**RIASSETTO RETE ELETTRICA NAZIONALE NELL'AREA
TRA COLUNGA E FERRARA
ELETTRODOTTI A 132 KV:
COLUNGA-ALTEDO
ALTEDO - FERRARA SUD
FERRARA SUD – CENTRO ENERGIA**

**Integrazioni allo
Studio di Impatto Ambientale**

M0510001SQ-r01

2.1.1. Stazione elettrica Colunga – nuovi ingressi linee 132 kV

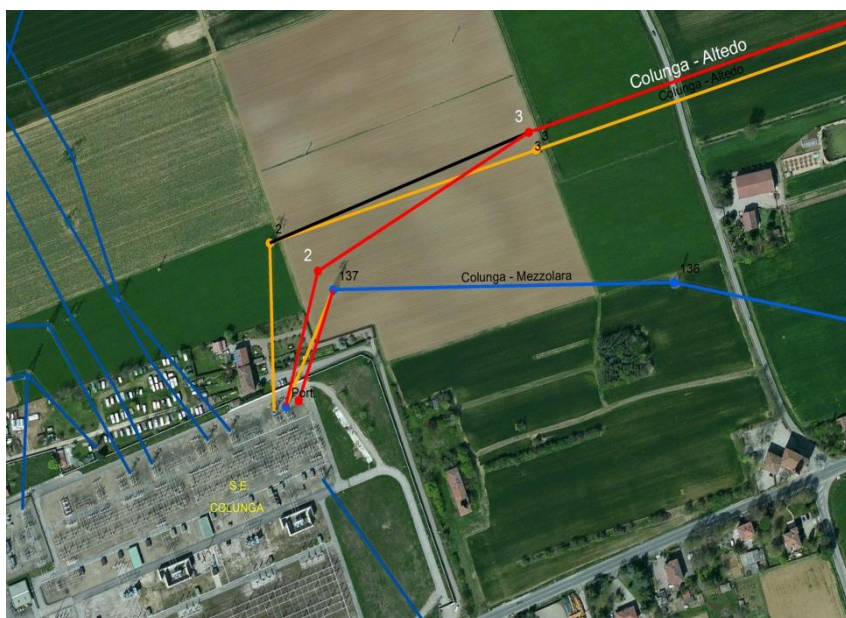
¹ *Req. E.R. punto 7 - la connessione tra il sostegno n. 1 e la Stazione di Colunga è stata rappresentata sugli elaborati di progetto come "tratto esistente"; visto l'intervento complessivo sulla linea, si ritiene opportuno di estendere le opere di "riassetto" anche al tratto in questione, verificando i livelli di esposizione ai CEM del recettore ubicato in via Montanara 35, 36, 37 e predisponendo le opere per metterlo in sicurezza, come se si trattasse di nuovo elettrodotto nei pressi di abitazione esistente*

In accoglimento alla richiesta di integrazioni inoltrate¹, la ricostruzione della connessione a 132 kV tra la stazione elettrica "Colunga" e la cabina primaria "Altedo" sarà estesa anche al primo tratto di linea in uscita dalla stazione "Colunga", prospiciente Via Montanara (civici n. 35, 36, 37).

Il nuovo ingresso in progetto della linea "Colunga - Altedo" sarà realizzato prevedendo in uscita dalla stazione elettrica l'utilizzo del sostegno portale attualmente utilizzato dalla linea a 132 kV "Colunga - Mezzolara", la realizzazione di un nuovo sostegno n.2, in prossimità dell'esistente sostegno n. 137 dell'elettrodotto a 132 kV "Colunga - Mezzolara" per ricongiungersi al nuovo sost. n.3 già previsto.

Per la realizzazione di quanto sopra descritto, occorre prevedere un nuovo ingresso alla linea "Colunga - Mezzolara" con l'inserimento di nuovo sostegno portale di stazione in prossimità di quello già attualmente utilizzato.

Tutto ciò permetterà di avere una diminuzione dei valori di esposizione ai campi magnetici nei recettori sensibili individuati in Via Montanara civici n. 35, 36, 37.

Variante da sostegno n.4 a sostegno n.6

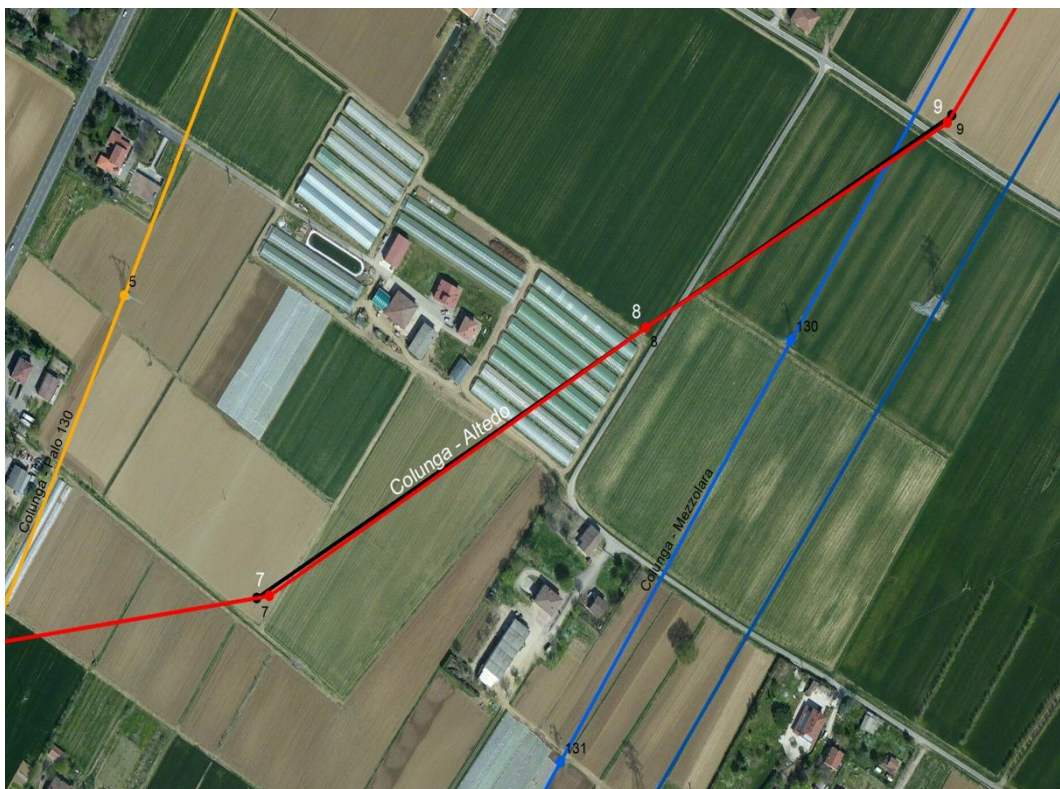
² Reg. E.R. punto 11 -sul territorio sono presenti diverse serre fisse, che possono ospitare lavoratori per più di quattro ore giornaliere in determinati periodi dell'anno

- a) campata 5-6: è stata studiata una variante al tracciato di progetto, compreso fra i sost. 4 e 6, allo scopo di allontanarlo dalle serre fisse individuate consentendo di mantenere fuori dal loro perimetro la proiezione al suolo della fascia di rispetto dell'elettrodotto, calcolata ai sensi del Decreto 29 maggio 2008 "Approvazione della metodologia di calcolo per la determinazione delle fasce di rispetto per gli elettrodotti".

La variante proposta è rappresentata in colore rosso.

Il nuovo tratto di elettrodotto sovrappasserà le altre serre presenti nell'area, di tipo mobile.

Variante da sostegno n.19 a sostegno n.23

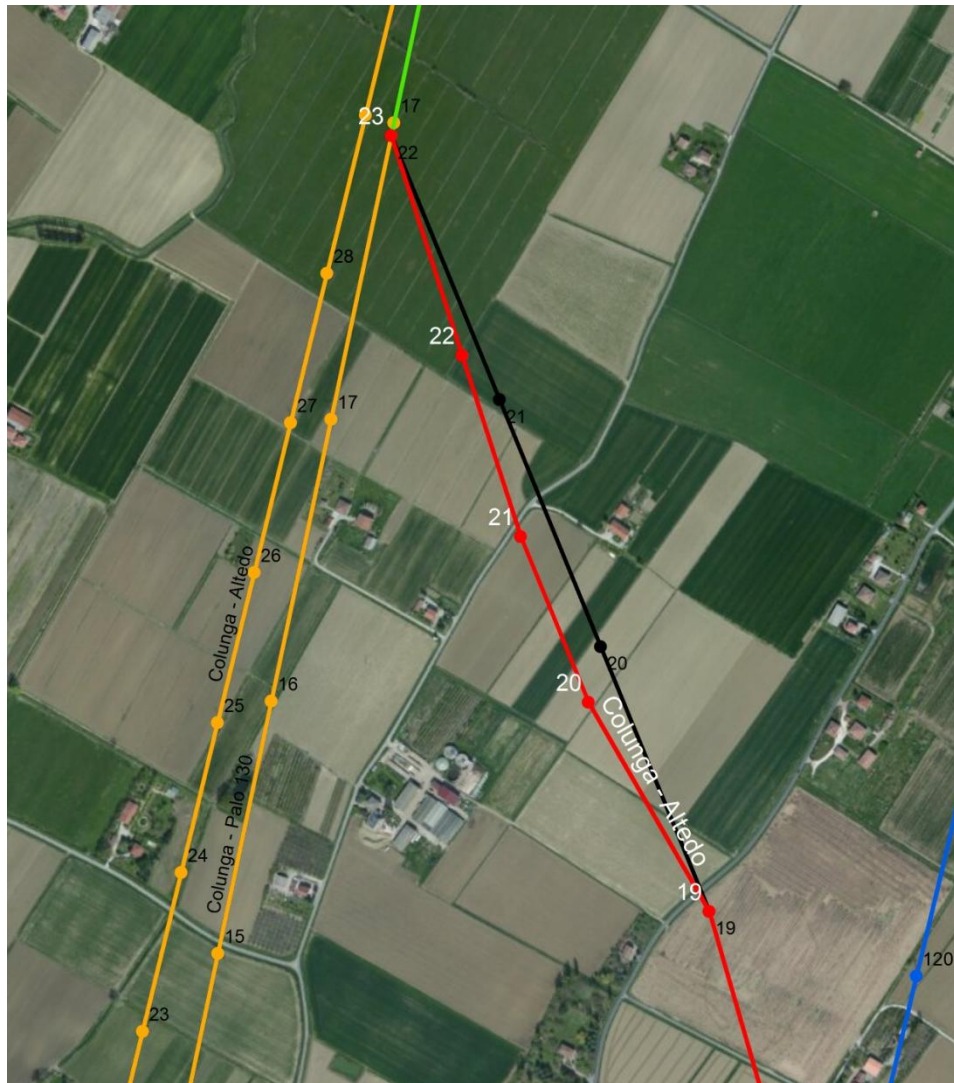
⁴ *Req. E.R. punto 9 - si richiede di verificare il tracciato dell'elettrodotto, cercando l'equidistanza tra le abitazioni, laddove la linea attraversa corridoi liberi tra le case;*

Allo scopo di mantenere l'equidistanza tra le abitazioni ubicate nell'area interessata dal progetto⁴, è stata definita una variante di tracciato dal sostegno n. 19 al sostegno n.22. Tale variante comporterà l'inserimento di un ulteriore sostegno di linea.

Nell'immagine soprastante, il precedente tracciato presentato in VIA è rappresentato in colore nero.

Figura n. 1 - Recettori ubicati in Via Montanara ai civici n. 35, 36 e 37 - Comune di Castenaso.

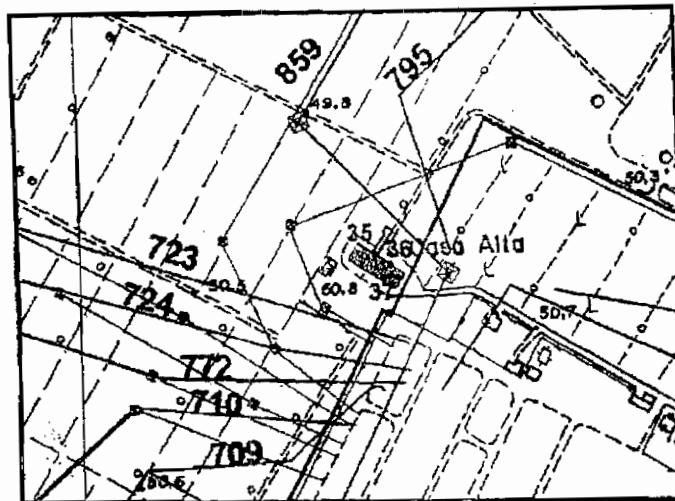
15. fornire le simulazioni modellistiche dello stato attuale dell'induzione magnetica "ante-operam" in prossimità del recettore individuato in via Montanara ai civici 35, 36 e 37 ed ubicato in prossimità della stazione elettrica "Colunga", allo scopo di confrontare lo scenario attuale con quello futuro ("post-operam"); in tali simulazioni modellistiche del campo magnetico valutate sui recettori individuato/individuati in prossimità della stazione elettrica "Colunga" (Figura n. 1), oltre alla campata compresa tra i sostegni n. 1 e n. 2 (indicati nella tavola DU23859B1BDX15212) dell'elettrodotto aereo a

132 kV n. 859 "Colunga - Altedo", siano considerate le linee aeree esistenti, quali (si vedi ad esempio la tavola: DU23859B1BDX15212):

- linea aerea 132 kV n. 795 "Colunga - Mezzolara",
- linea aerea 132 kV n. 723,
- linea aerea 132 kV n. 724,
- linea aerea 132 kV n. 772
- linea aerea 132 kV n. 710
- linea aerea 132 kV n. 709
